Réf. CRMS : GM/MSJ20101_657_Pont_du_Jubilé_Acces_ParcT&T

Objet : MOLENBEEK-SAINT-JEAN. Boulevard du Jubilé - Espace vert entre l'avenue du Jubilé et l'avenue Jean Dubrucq. Création de 2 accès et aménagement de la partie du parc Tour & Taxis entre les ponts de Jubilé et Clesse.

Avis conforme de la CRMS

Image de synthèse extraite du dossier de demande

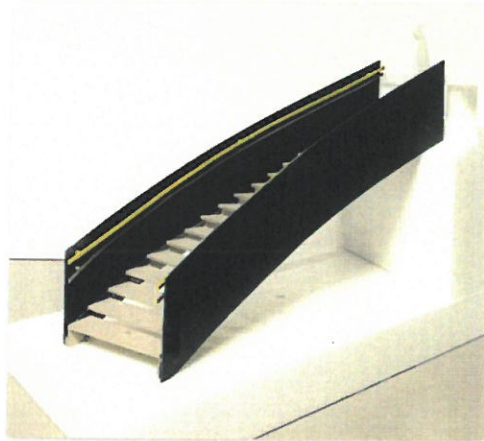
Concernant le raccordement de la nouvelle rampe à la tête du pont, le profil sera rendu aussi raide que possible afin que la tête de pont reste visible au maximum. Afin d'éviter que la terre en contact avec la tête de pont ne porte atteinte à la pierre bleue, une membrane drainante à talons séparera physiquement la pierre du talus et permettra d'évacuer facilement les eaux de pluies. La balustrade en pierre d'origine du pont sera complétée par deux nouveaux éléments de part et d'autre de l'entrée et les balustres manquantes seront reproduites à l'identique.

La Commission émet un avis conforme favorable sur ces travaux. Elle demande cependant d'inclure dans cette phase de travaux **la restauration de l'ensemble de la balustrade en pierre du pont**. Dans ce cadre, elle attire l'attention sur le fait que les balustres en pierre du pont Clesse semblent très similaires (ou identiques ?) à ceux du pont du Jubilé. Le cas échéant (à vérifier en détail), les balustres démontés du pont Clesse pourraient éventuellement être récupérés pour compléter la balustrade du pont du Jubilé. Il convient, en outre, pour ce point, de compléter le plan avec la zone de reprofilage du terrain (dans le dossier, ce reprofilage est seulement indiqué sur la coupe).
